NOTE D'INFORMATION XUV8501Q

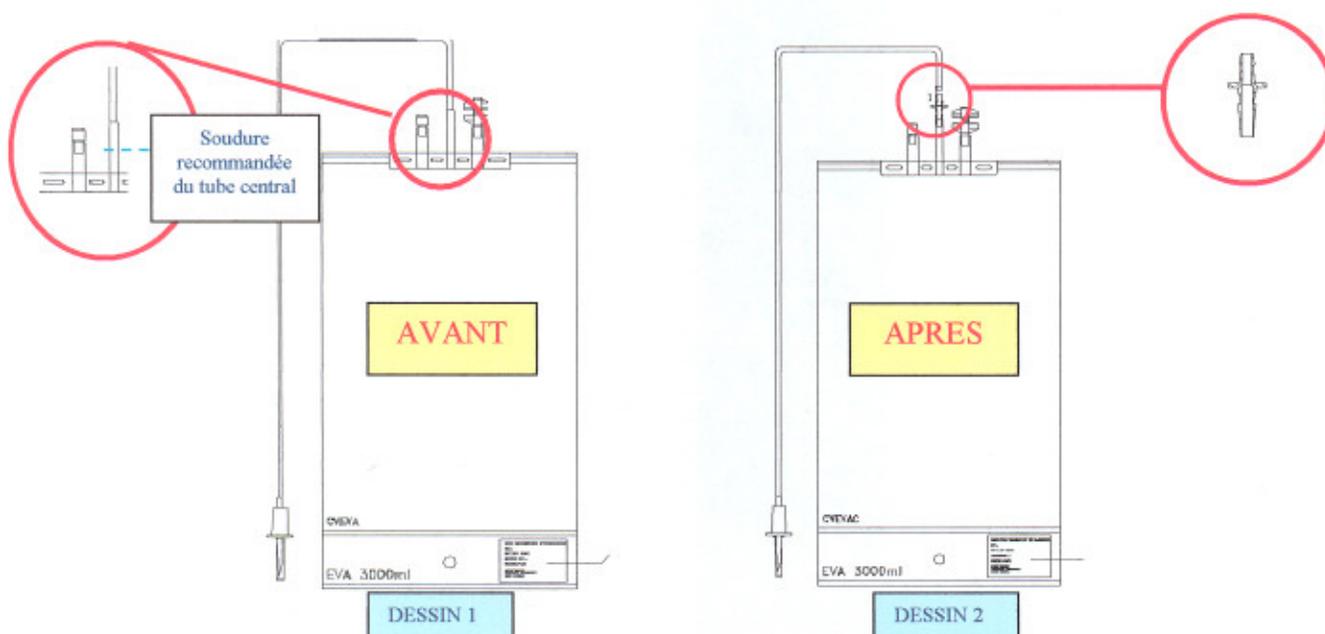
Nous avons reçu une déclaration de matériovigilance pour les poches XUV8501Q du lot 475004J13. Il s'agissait d'un problème de fuite au niveau de l'insertion de la tubulure centrale.

Suite à cet incident, nous avons modifié cette référence : ajout d'un connecteur entre le tube EVA et la tubulure PVC afin de sécuriser l'assemblage (cf. dessin 2). Le premier lot 218405G18 sera mis à disposition à partir de fin septembre 2005.

Par conséquent, en accord avec l'AFSSaPS, nous recommandons pour l'utilisation de ces produits non modifiés (lot 475004J13 et 497304J28) la précaution suivante (cf. dessin 1) :

- Après remplissage, souder le tube central. Veuillez respecter un temps de soudure et un temps de refroidissement assez long (10 secondes).
Pour désolidariser les deux tubes au delà des points de soudure, nous préconisons l'utilisation d'une paire de ciseaux décontaminée.
